浜岡原子力発電所
基準津波の策定のうち
地震以外の要因による津波について
(コメント回答)

2023年3月1日

第862回審査会合（2020年5月21日）コメント一覧表

No.1コメント回答 (地すべりの同時発生における波源想定のお考え方の記載) 波源モデルの設定 (追記の例)

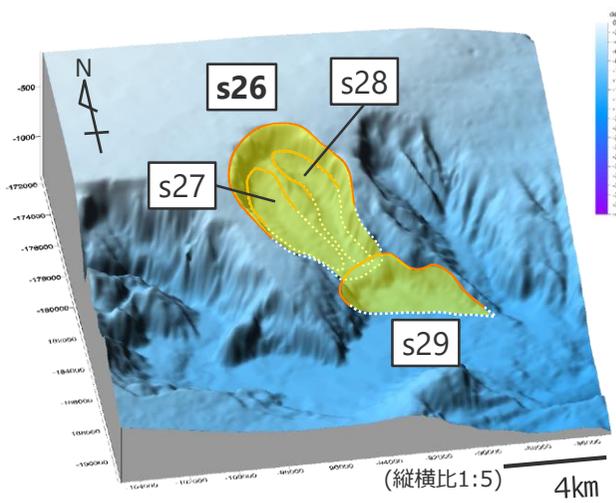
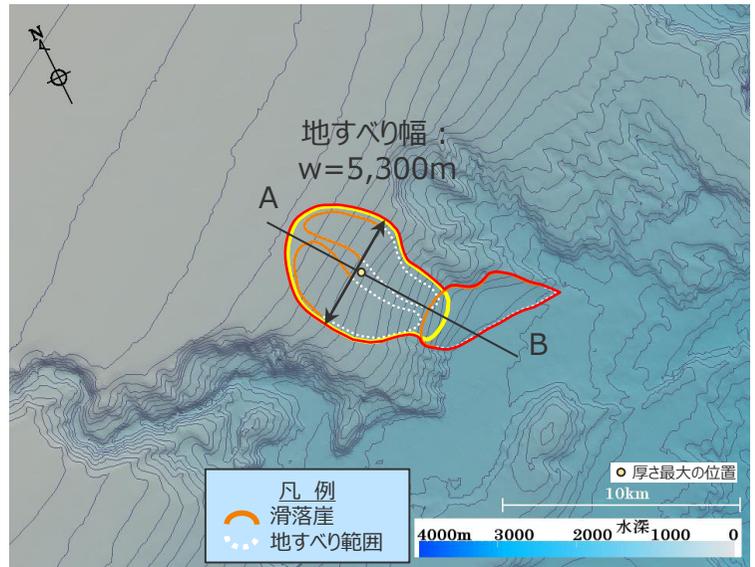
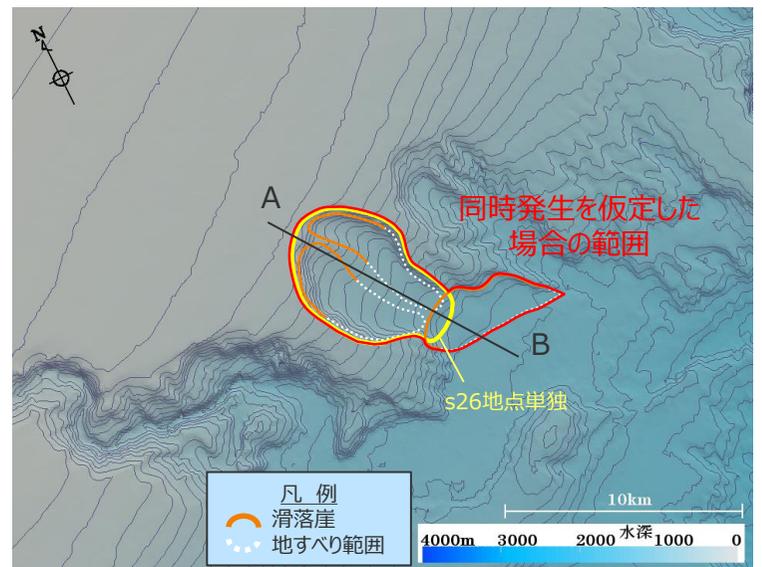
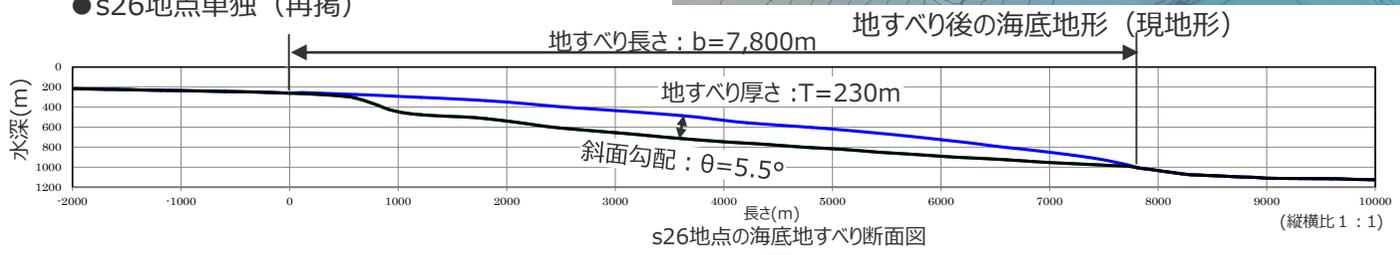
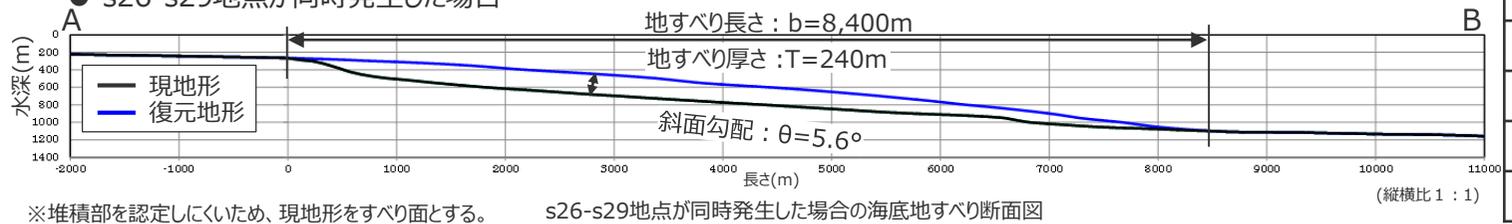
- 海底地すべりが同時発生した場合の影響検討について、Wattsの予測式に基づいてどのような海底地すべりを想定して津波高を計算したのかを示すこと。

- 海底地すべりの同時発生した場合の影響検討では、個々の地すべりが一体となって移動すると仮定し、馬蹄形状を持つ複数の地すべり地形群を包絡する一つの地すべり地形を想定してWattsの予測式に基づく波源モデルを設定し、津波評価を行っていることを明記した。

- s26,s27,s28,s29地点は、海底地すべり地形とその周辺の侵食地形に着目して地形判読調査を実施した結果、複数の地すべりが時間差を持って発生したと考えられる。ここでは、s26,s27,s28,s29地点の海底地すべりが同時に発生したと仮定した場合の波源を設定し、津波評価を実施した。
- 波源モデルは、個々の地すべりが一体となって移動すると仮定し、馬蹄形状を持つ地すべり地形群を包絡する一つの地すべり地形を想定してWattsの予測式に基づく波源モデルを設定した。
- 地すべり方向は、地すべり体の体積が最も大きいs26地点の地すべりと同じ方向とした。

海中噴火の規模評価の変更

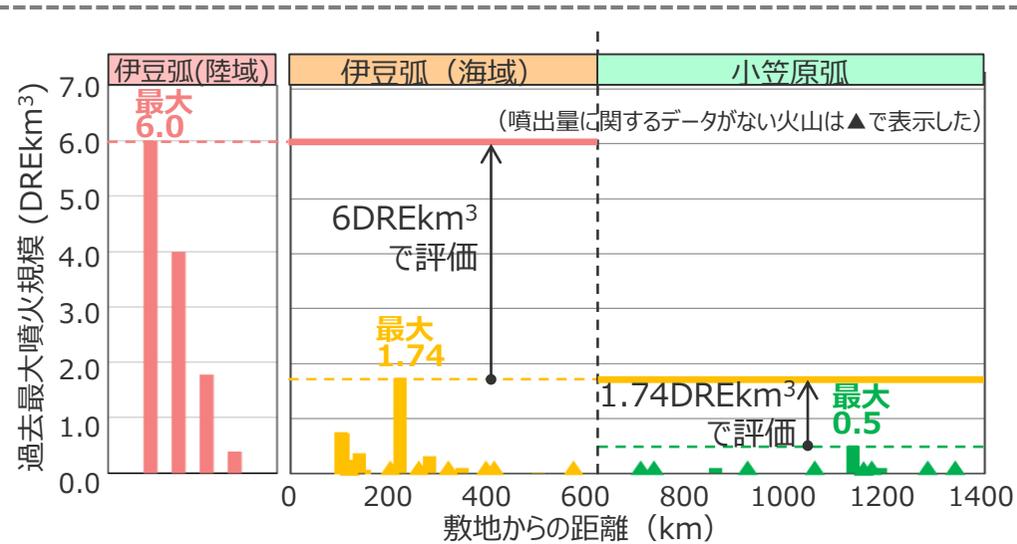
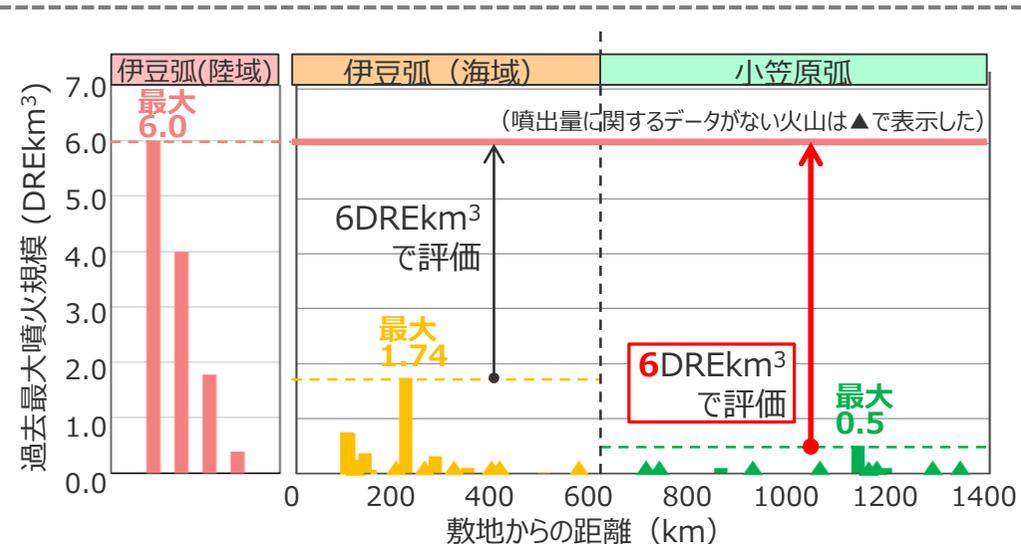
- 過去の噴火に関するデータが不足している海底火山の海中噴火の規模の想定と敷地への影響について、仮想的に噴火規模を大きく想定して評価しても、その津波影響が浜岡で最も影響が大きいプレート間地震による津波より小さいことを示すことも含めて、検討すること。

- 過去の噴火に関するデータが不足している海底火山の噴火規模について、前回までは地域性を考慮して伊豆弧と小笠原弧とで異なる噴火規模（それぞれ6DREkm³、1.74DREkm³）を想定していたが、今回は、特に遠方の小笠原弧に関する情報が少ないことをより慎重に考慮し、未発達な島弧地殻である伊豆小笠原弧の海域よりも地殻が発達し、大規模なマグマ溜まりが形成可能な伊豆小笠原弧の陸域を含めた伊豆小笠原弧全域における過去最大の噴火規模（箱根火山群：6DREkm³）を伊豆小笠原弧の地域に関わらず考慮することとした。

伊豆弧（陸域）	伊豆弧（海域）	小笠原弧
確認されている最大噴火規模	6 DREkm ³	1.74 DREkm ³	0.5 DREkm ³
津波評価に用いる噴火規模	— [津波評価の対象外]	6 DREkm ³	6 DREkm ³

過去の噴火履歴のデータが不足している海底火山の噴火規模を仮想的に「噴火規模100km³のウルトラプリニー式噴火」とした場合の津波評価結果

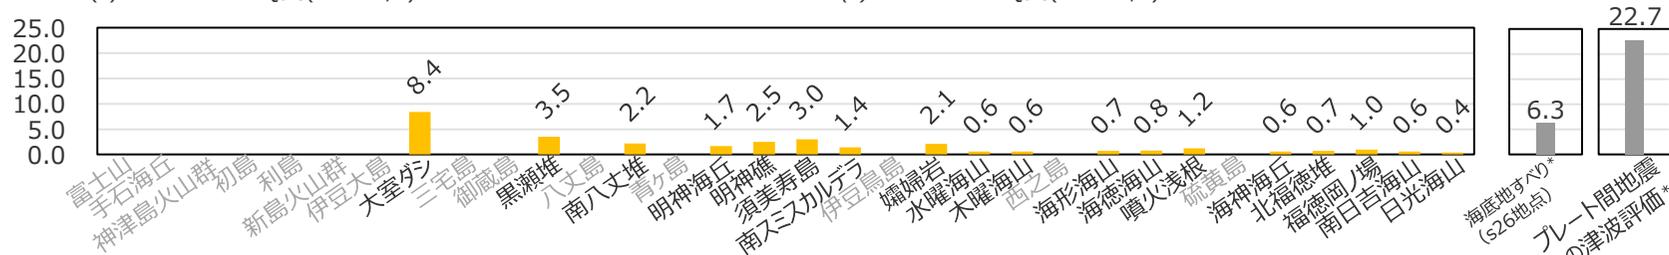
- 過去の噴火に関するデータが不足している海底火山の海中噴火の規模の想定と敷地への影響について、仮想的に噴火規模を大きく想定して評価しても、その津波影響が浜岡で最も影響が大きいプレート間地震による津波より小さいことを示すことも含めて、検討すること。

- 伊豆小笠原弧の海域において過去の情報が不足している海底火山の海中噴火・カルデラ陥没等について、仮想的に伊豆小笠原弧の陸域を含めた伊豆小笠原弧全域における過去最大の噴火規模よりも1オーダー大きな規模の海中噴火・カルデラ陥没等（VEI 7クラス(100km³)のウルトラプリニー式噴火）を想定した場合の影響確認結果は以下のとおり。
- VEI7クラスの巨大噴火を想定した場合、その津波影響（大室ダシ：敷地前面で8.4m）は海底地すべり（敷地前面でT.P.+6.3m*）の津波よりもやや大きいものの、プレート間地震の津波（敷地前面でT.P.+22.7m*）と比較して十分小さいことを確認した。
